Parere Istruttorio Conclusivo

Soc. A2A S.p.A.
Gencogas

Centrale Termoelettrica di Chivasso (TO)

“Adempimento n. 2 prescrizioni”

Immagine 8: Rappresentazione dei condotti sotto il piano di calpestio con la distinzione tra quelli elettrici e quelli contenenti tubazioni atte al trasporto di carburante diesel.

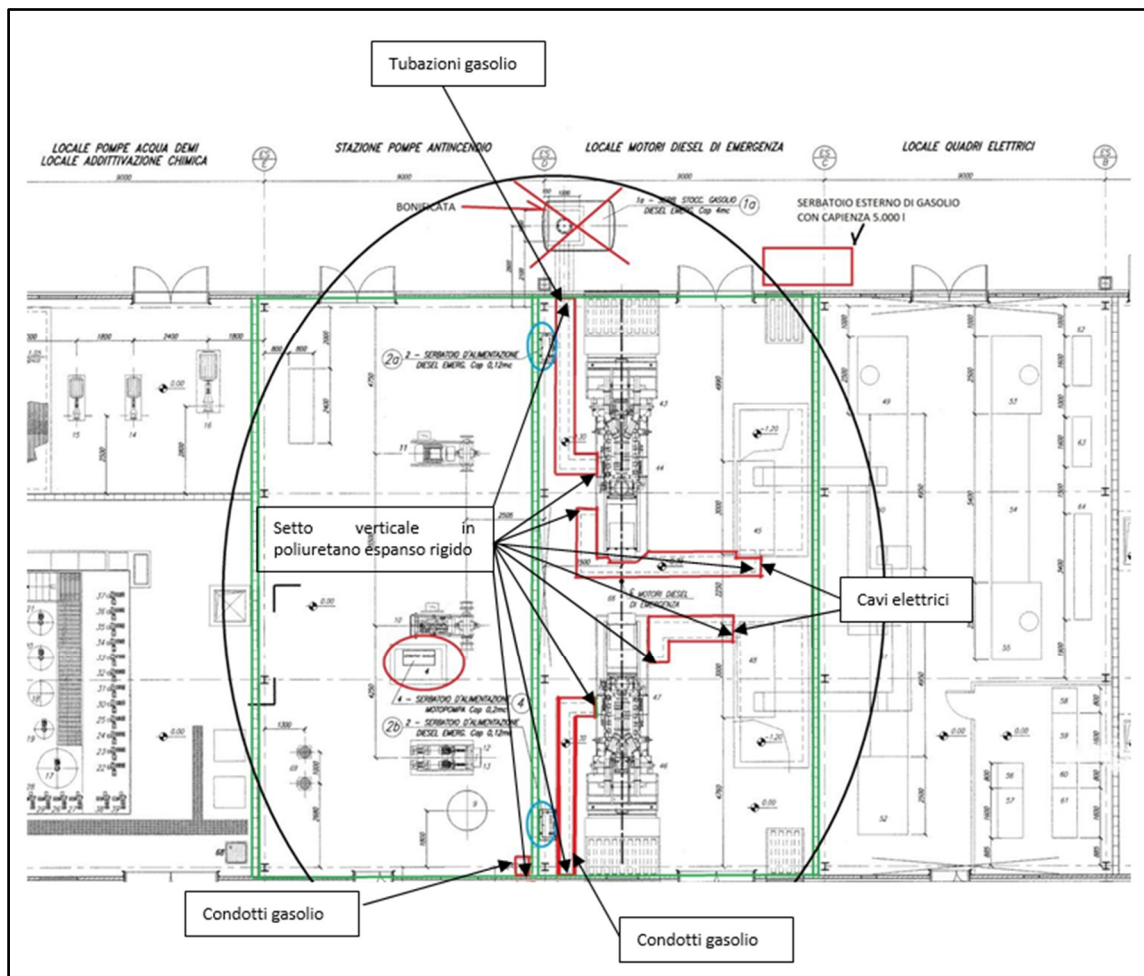
L'operazione mitigativa, come rappresentato nell'immagine 8, che si ritiene di proporre e quella di creare dei setti verticali di chiusura di tipo leggero e resistente ad oli ai capi aperti dei condotti, e, applicare un rivestimento di resinatura liquida ad alta impermeabilità resistente agli oli, per l'intera lunghezza dei condotti sia sulle pareti verticali che sul piano di scorrimento.

L'operazione mitigativa, come rappresentato **nell'immagine 8**, potrebbe essere quella di creare dei setti verticali utilizzando ad esempio del poliuretano espanso rigido, e internamente i condotti sia sulle pareti verticali che sul piano di scorrimento, applicare un rivestimento di resinatura liquida ad alta impermeabilità, per l'intera lunghezza dei condotti.

Riguardo alla prescrizione, relativa alla prevenzione dei fenomeni di inquinamento di suolo e sottosuolo di prodotti inquinanti, oleosi e non, si ritengono adeguate le proposte del gestore nei punti A), B) e C), come integrate dal Gestore nella documentazione trasmessa il 02.08.2022,

- gli interventi previsti siano completati entro 6 mesi dalla notifica del presente provvedimento, con le tempistiche previste il cronoprogramma per l'esecuzione delle singole azioni migliorative;
- nei prossimi Rapporti di esercizio annuali venga dato riscontro dello stato di avanzamento di quanto previsto nel cronoprogramma.
